MÉMOIRE DE LA FÉDÉRATION CANADIENNE DE L'ENTREPRISE INDÉPENDANTE

**Demande d'Hydro-Québec dans ses activités de transport
d'électricité afin d'obtenir l'autorisation requise pour l'acquisition
et la construction d'immeubles ou d'actifs destinés au transport
d'électricité – Poste Lachenaie**

**Dossier R-3749-2010
de la Régie de l'énergie du Québec**

Le 21 janvier 2011

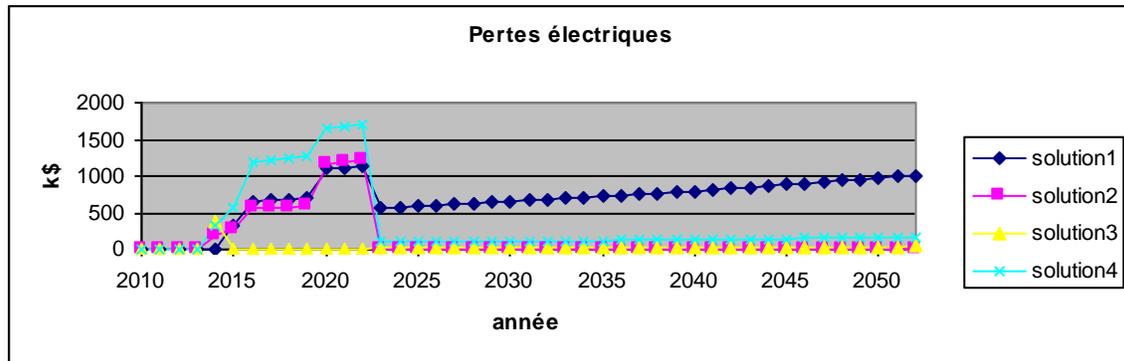
(HQT) ». En examinant ces tableaux on peut remarquer que l'évolution de la valeur des pertes électriques est différente selon les solutions comme le montre le graphique ci-dessous.

Pour la solution 1, la valeur des pertes apparaît en 2015, augmente graduellement jusqu'en 2019, fait un saut d'environ **50%** en 2020, augmente de 2% jusqu'en 2022, puis chute brusquement de plus de moitié en 2023 pour augmenter de 2% par la suite.

Pour la solution 2, la valeur des pertes apparaît dès 2014, augmente graduellement jusqu'en 2019, fait un saut de près de **100%** en 2020, augmente d'environ 2% jusqu'en 2022, puis chute à 0 pour le reste de la période d'analyse.

Pour la solution 3, il y a une valeur en 2014, puis les pertes sont nulles jusqu'en 2022. Une faible valeur apparaît en 2023 et s'accroît graduellement jusqu'à la fin de la période d'analyse.

Pour la solution 4, la valeur des pertes apparaît dès 2014, fait un saut de près de 100% en 2016, augmente d'environ 2% jusqu'en 2019, fait un saut d'environ **30%** en 2020, augmente d'environ 2% jusqu'en 2022, chute à une très faible valeur en 2023, puis s'accroît de 2% pour le reste de la période d'analyse.

Le Transporteur ne présente aucune explication pour justifier ces évolutions très différentes. Habituellement les pertes électriques sont évaluées en puissance et en énergie pour chacune des solutions et la valeur économique est appliquée au différentiel de ces pertes. Ainsi l'évolution de la valeur des pertes devraient correspondre au coût marginal annuel des pertes .
